COMUNE DI CAVRIGLIA
PROVINCIA DI AREZZO

OGGETTO: VARIANTE AL REGOLAMENTO URBANISTICO AI SENSI DELL'ART. 30 E 32 DELLA L.R. n. 65 del 10/11/2014 DEFINIZIONE AREA DI RIQUALIFICAZIONE E RIFUNZIONALIZZAZIONE BELLOSGUARDO F1A2_P (CAVRIGLIA -EX DISCARICHE MINERARIE).

INTEGRAZIONI AL DOCUMENTO PRELIMINARE DI VAS A SEGUITO DEI PARERI DEGLI ENTI INTERESSATI

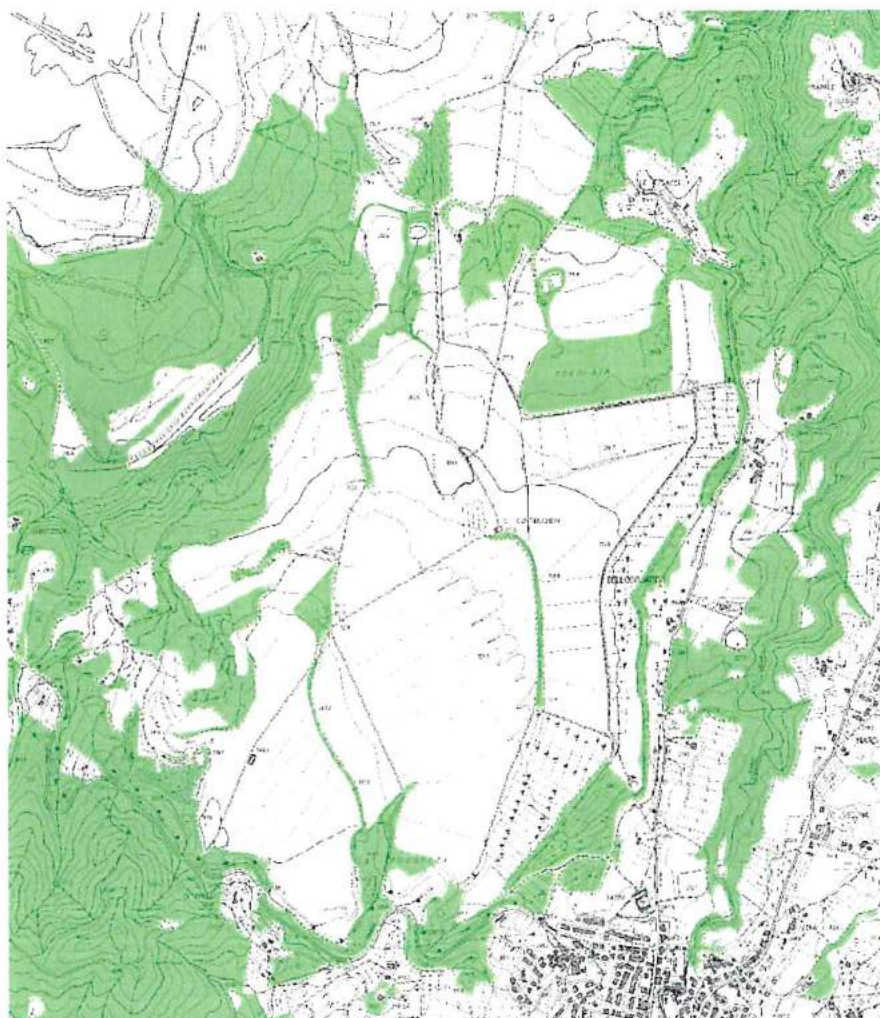
Si rileva che il PIT, approvato con Del. C.R. n. 37 del 27/04/2015 e successive modifiche, ha aggiornato la carta dei territori coperti da boschi, rispetto al quadro conoscitivo allegato al vigente Piano Strutturale.

A tal fine, la normativa che accompagna la variante al Regolamento Urbanistico, conferma la tutela paesaggistica con l'esclusione delle aree boscate da interventi di trasformazione:

"...Le aree boscate presenti all'interno dell'area, dovranno essere comprese tra quelle a destinazione pubblica e pertanto prevalentemente escluse dagli interventi di trasformazione. Per tali aree il Piano attuativo dovrà prevedere la realizzazione di soli interventi di carattere manutentivo, volti al mantenimento della superficie boschiva, a meno di esigenze determinate dalla realizzazione delle stesse opere pubbliche e comunque sempre nel rispetto delle prescrizioni di cui all'allegato 8B "Disciplina dei beni paesaggistici " al P.I.T. Approvato con Del. C.R. n. 37 del

PGRA Pericolosità alluvioni

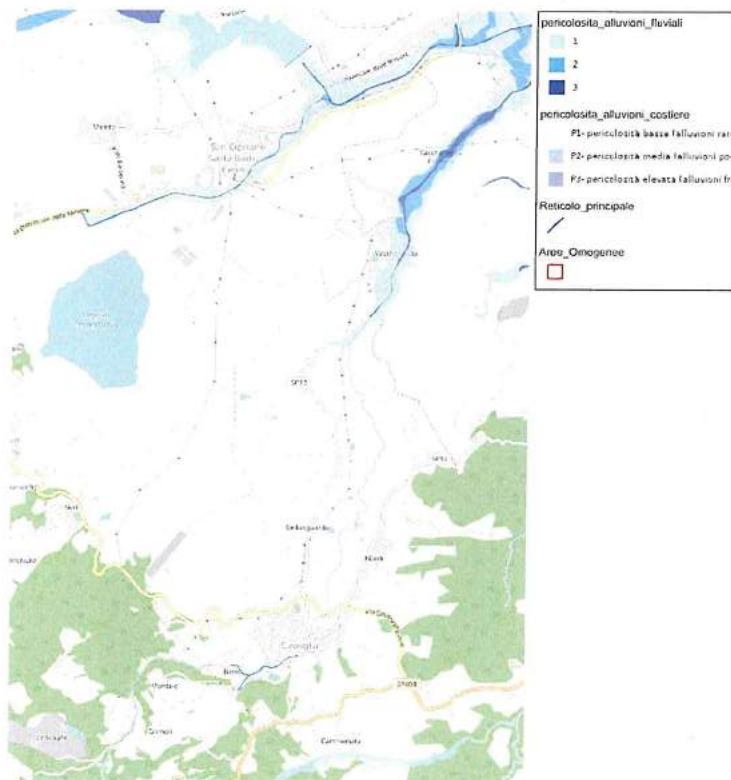
In merito al PGRA del bacino del fiume Arno, l'area risulta non ricadere ne in area di pericolosità da alluvione ne di rischio alluvioni, come di seguito riportato:

Rapporto territoriale fra sito natura 2000 e area oggetto di variante- SIR 88 Monti del Chianti

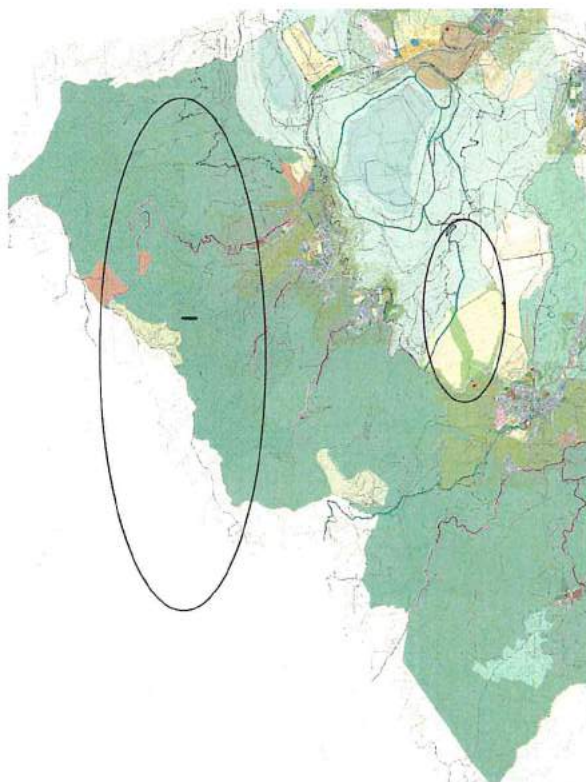
"Per quanto riguarda le possibili interferenze con il vicino "Sito Natura 2000" si rimanda alle valutazioni del settore regionale competente"

Si allega l'estratto della cartografia di Piano Strutturale con individuata la localizzazione del "Sito Natura 2000" rispetto all'area di riqualificazione e rifunzionalizzazione oggetto di variante.
